大飯発電所敷地内の破砕帯の評価について

平成24年6月10日

原子力安全・保安院

耐震設計審査指針の改訂に伴う

F-6破碎帯上載層の検討

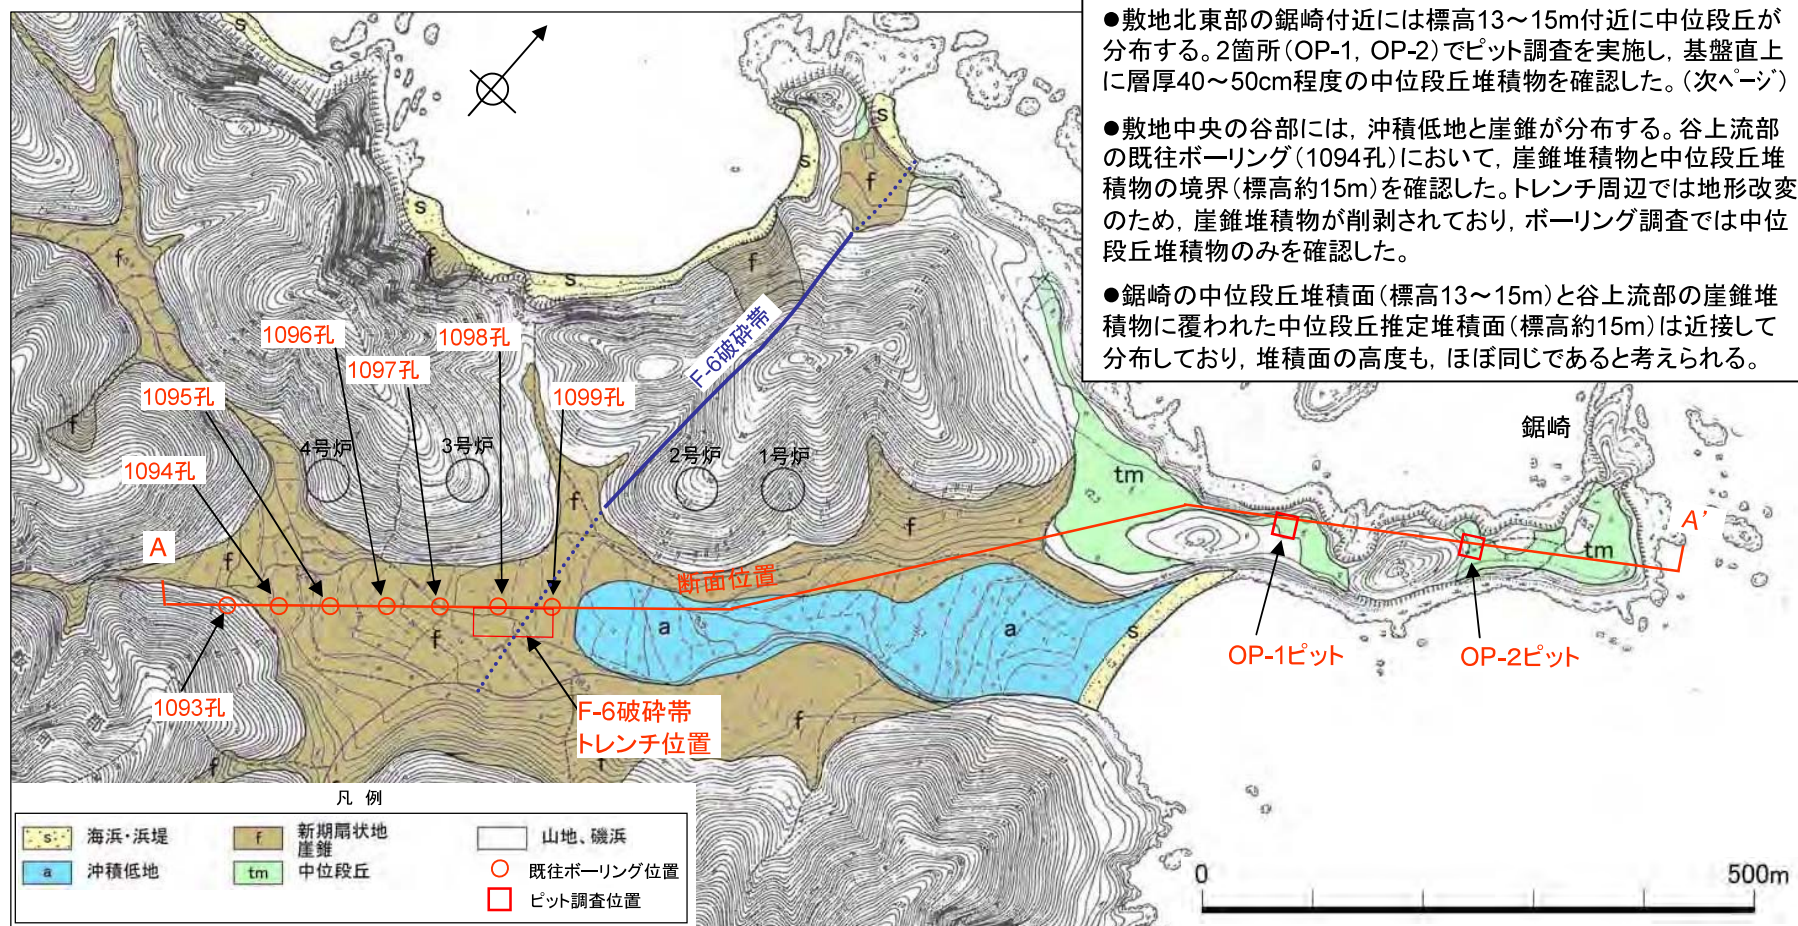
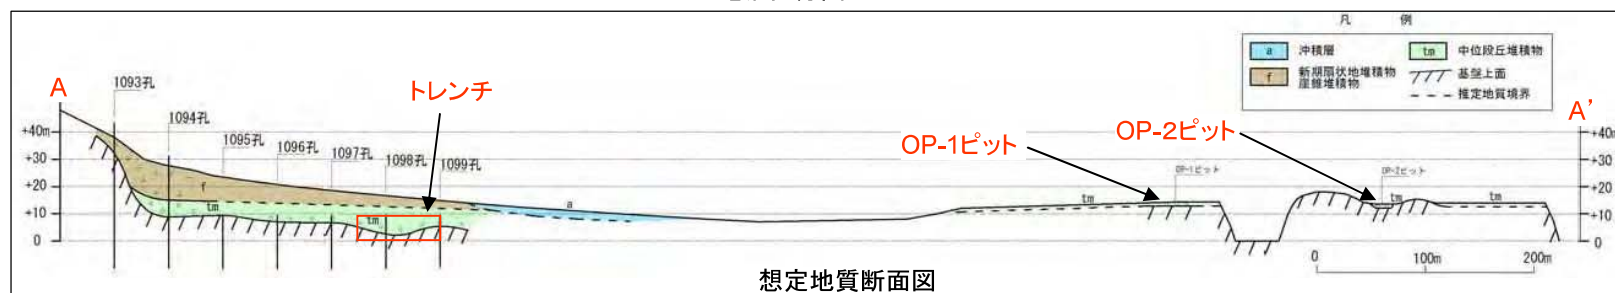
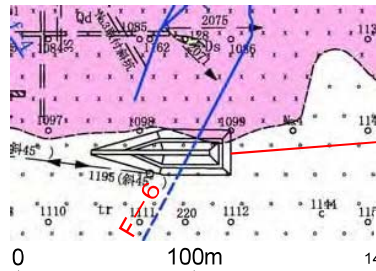
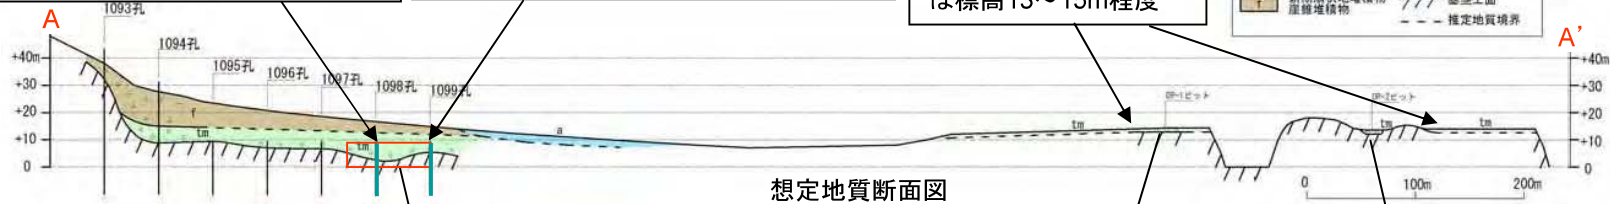
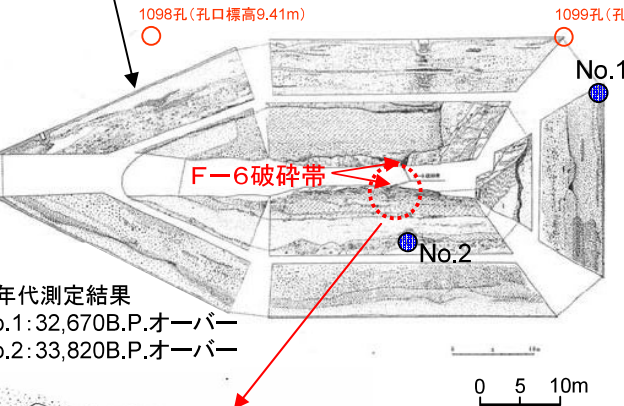
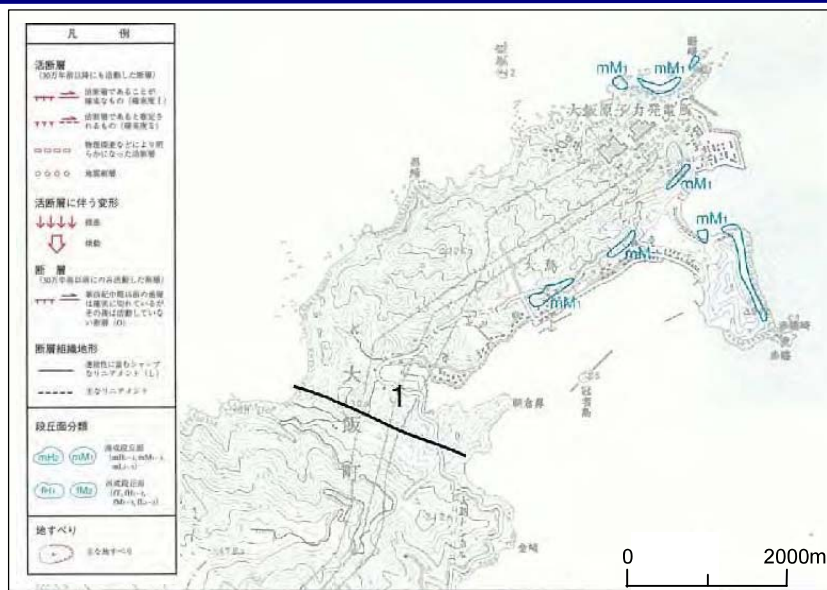
また、設置許可申請では、当時実施したトレンチ調査により、F-6 破砕帯は上載層である中位段丘相当の段丘堆積物に変位を与えていないと評価しているが、中位段丘相当とする根拠が明確でないため、F-6 破砕帯上載層について今回検討した結果、色調等の性状や分布高度から上載層は鋸崎付近に分布する段丘堆積物と同じであるとし、鋸崎付近の火山灰分析結果から中位段丘堆積物であるとしている。

合同 C サブグループでは、F-6 破砕帯の上載地層の年代について、もう少し広い範囲で中位段丘に関する文献等を確認し、データの補強が必要と

指摘した。

これを受け、関西電力は、大島半島北部における段丘の分布調査と段丘堆積物の火山灰分析の結果から、大島半島北部に分布する段丘が中位段丘のみであり、いずれも最終間氷期に相当するとした。また、文献においても敷地周辺に最終間氷期に形成された中位段丘が広く分布するとされていることから、鋸崎付近に分布する中位段丘堆積物が最終間氷期の地層と判断され、F-6 破砕帯の上載地層についても最終間氷期の地層と判断されるとした。

合同Cサブグループでは、関西電力が実施した調査及び評価の妥当性について検討を行い、当院は、合同Cサブグループの検討結果を踏まえ、これらの関西電力の評価は妥当であると判断した。
